REF: Expediente No. **13 154.241**– solicitud de patente de invención a favor de **LMK TECHNOLOGIES, LLC**. Título **SELLO DE EXTREMO HIDRÓFILO**.

RESPUESTA A EXAMEN DE FONDO

Ilustración 1. Figura 5 D1

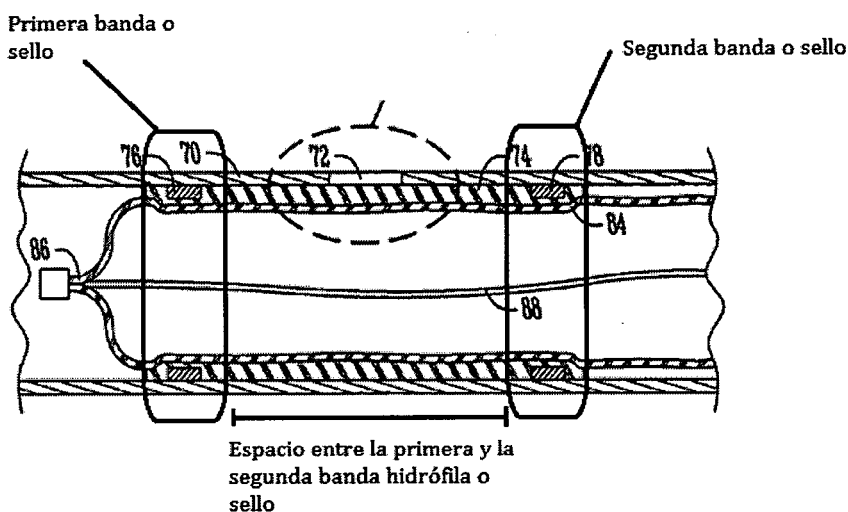
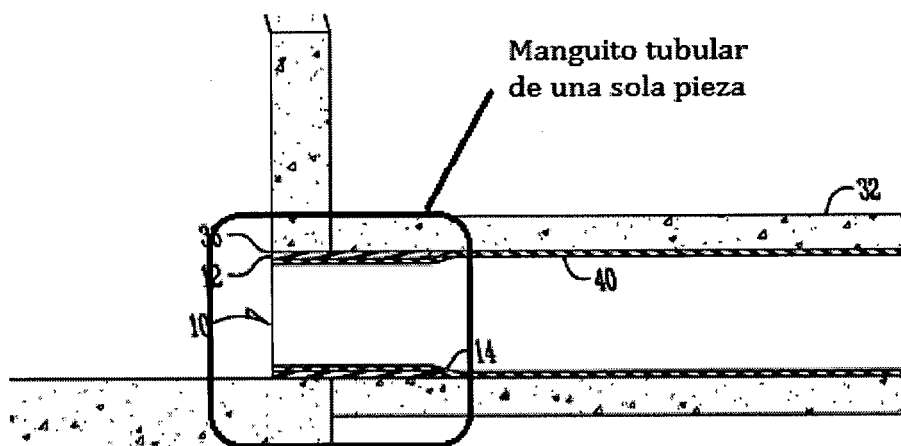
- i. En primer lugar, como parte de sus características técnicas esenciales, el dispositivo de D1 requiere que se sitúen dos piezas aisladas axialmente: **una primera banda hidrófila o sello y una segunda banda hidrófila o sello localizados en lados opuestos de la porción dañada**. En otras palabras, no existe un cuerpo que una estos dos extremos, dado que dichas bandas o sellos constituyen elementos independientes y no hacen parte de la misma pieza.

Por el contrario, tal como se describe en la reivindicación 1, el primer manguito tubular cuenta con un extremo próximo, un extremo distal, **un cuerpo tubular**. Es decir, dicho manguito tubular constituye una pieza simple, única y no elementos que se sitúan aislados el uno del otro.

Aunque la definición de *manguito tubular* es parte del saber general de la técnica, el capítulo descriptivo incluye algunos métodos para formar el manguito tubular de acuerdo con una realización de la invención, donde se menciona "*El manguito tubular 10 es una pieza simple, única que se puede hacer mediante procesos de vulcanización*". Más aún, una vista lateral del manguito tubular se proporciona en la Figura 1 de la solicitud, la cual permite evidenciar las diferencias entre el manguito tubular y la primera banda o sello y la segunda banda o sello divulgados en D1.

De esta forma, las dos piezas sellantes de D1 y el manguito tubular de la reivindicación 1 corresponden a características técnicas diferentes.

Ilustración 3. Figura 5 de la solicitud

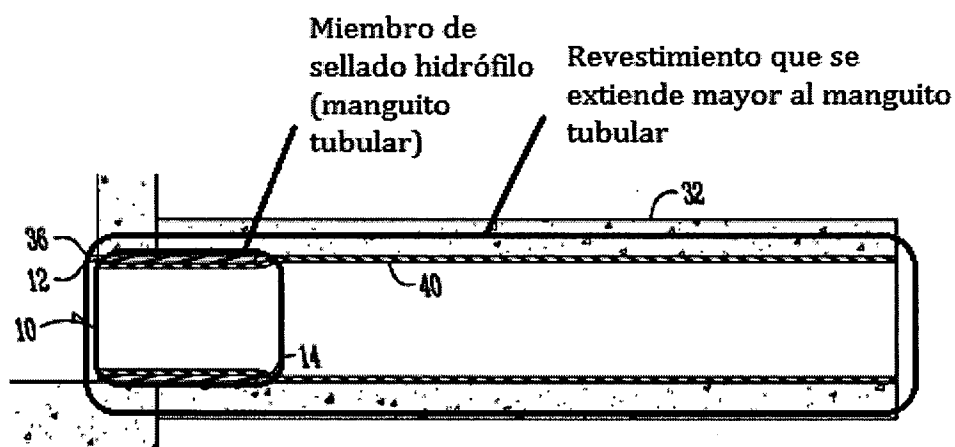
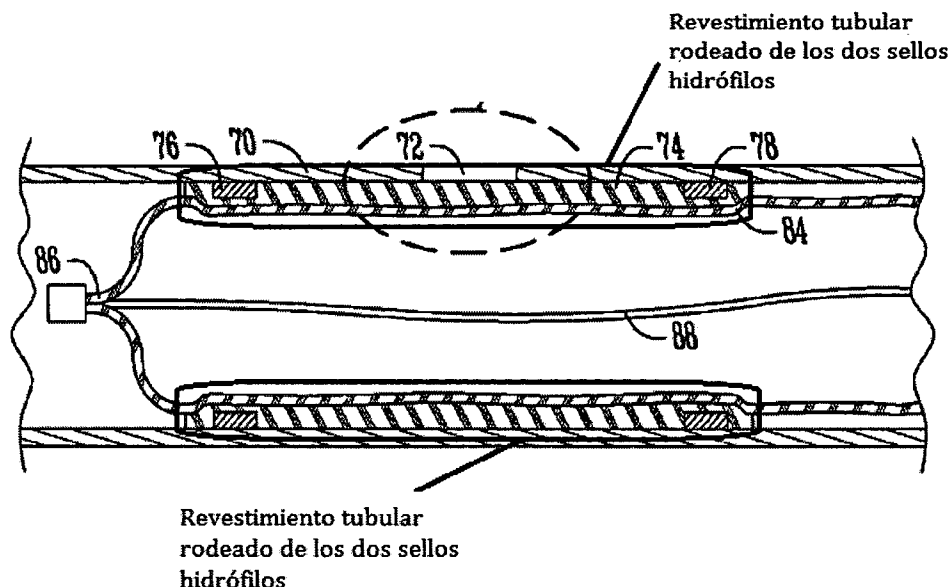
- Por último, la reivindicación 1 comprende *un revestimiento de tubería posicionado dentro del primer manguito tubular y que se extiende mayor que el cuerpo tubular.*

Por el contrario, D1 divulga específicamente que el tubo de revestimiento **se encuentra comprendido entre la primera y la segunda banda hidrófila:**

...el tubo de revestimiento está **rodeado** por la primera y la segunda banda hidrófila separadas axialmente a lo largo del eje longitudinal del tubo de revestimiento (Par. 3, líneas 44-47)

De esta forma, la extensión del revestimiento en el dispositivo de la reivindicación 1 tampoco había sido divulgada en D1, y por lo tanto, constituye una característica técnica novedosa de la reivindicación 1.
